Avis délibéré de la Mission Régionale d'Autorité environnementale Nouvelle-Aquitaine sur un projet de parc photovoltaïque au sol à Castets (40)

n°MRAe 2022APNA49

dossier P-2022-12330

Figure n° 3 – Cartographie de présentation du projet retenu avec zoom sur la légende (source : page 26 de l'étude d'impact).

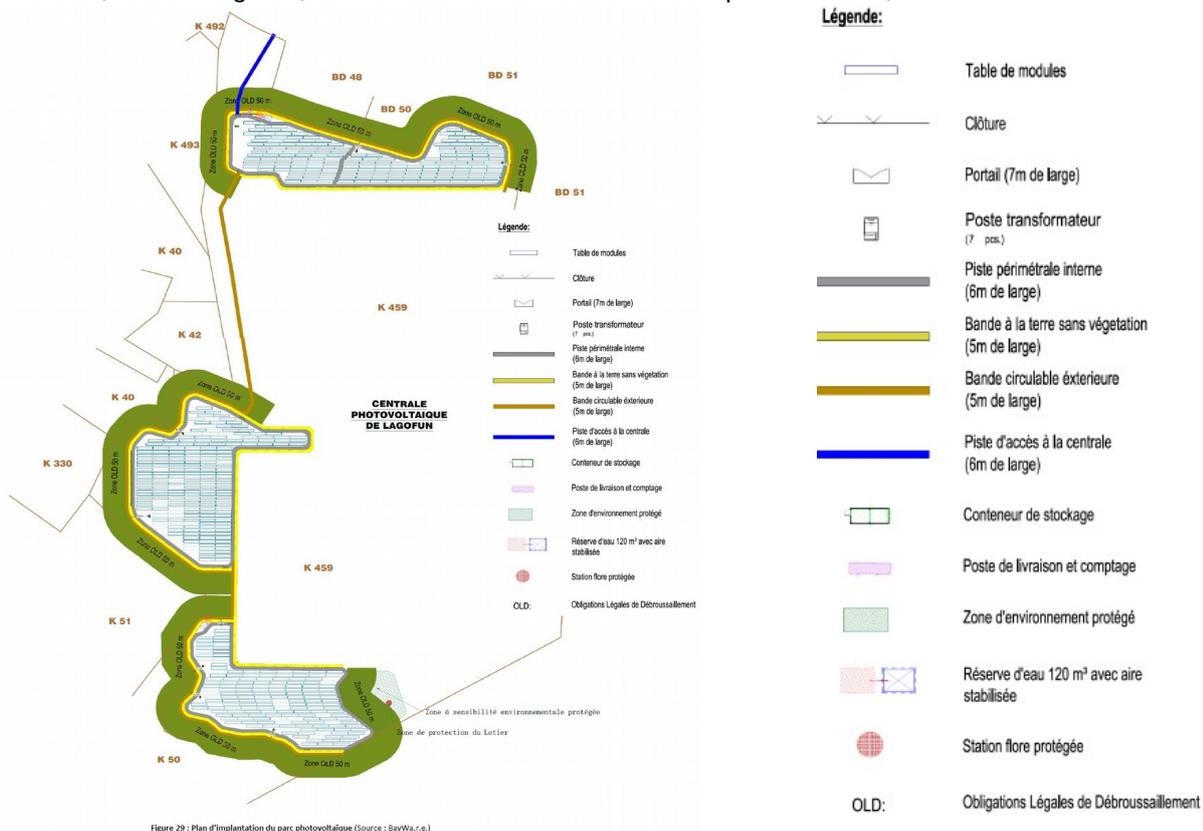
La MRAe recommande d'indiquer la superficie totale des aménagements temporaires de la phase chantier et de les localiser sur la cartographie du projet retenu (page 26) pour une pleine compréhension du dossier.

Figures n° 6 et 7 – cartographies des évitements de habitats d'espèces d'oiseaux et de reptiles (source : page 131 de l'étude d'impact).

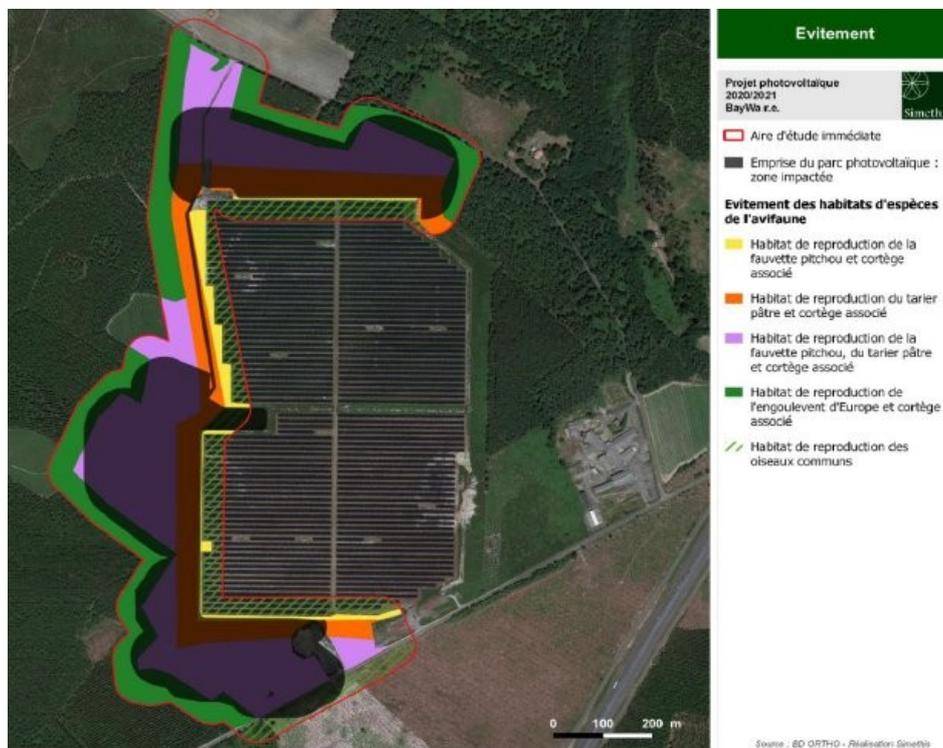
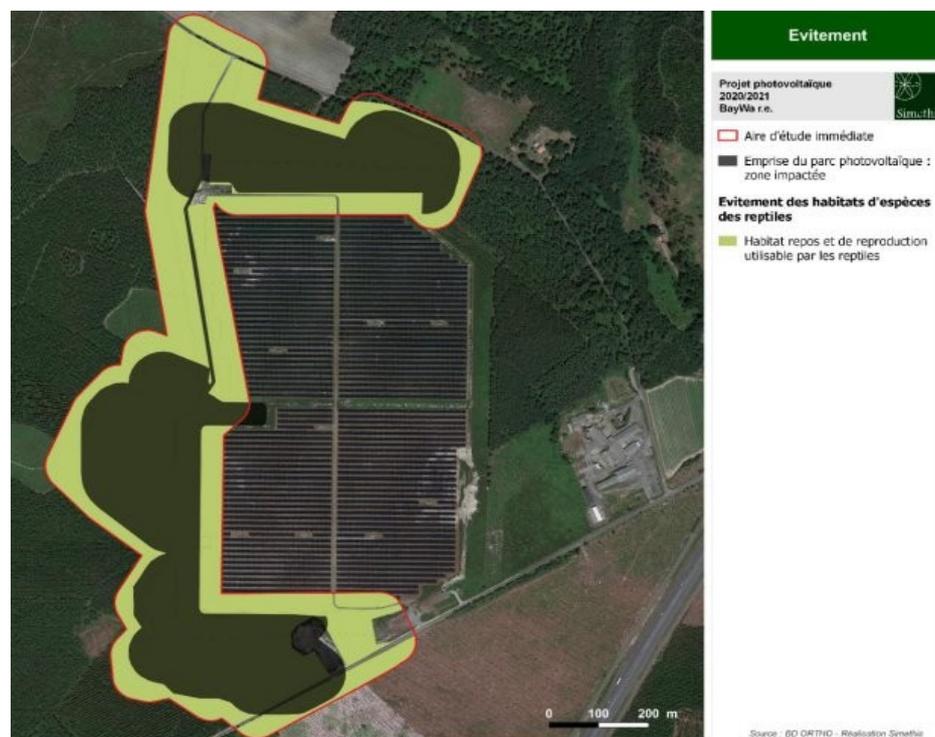
La MRAe recommande, pour une meilleure compréhension de la séquence d'évitement des impacts du projet sur les habitats naturels des groupes précités, de préciser ce que recouvre la zone de la « Vallée du serpent », de la localiser sur la carte d'évitement des habitats d'espèces visibles page 131 et d'en préciser sa superficie.
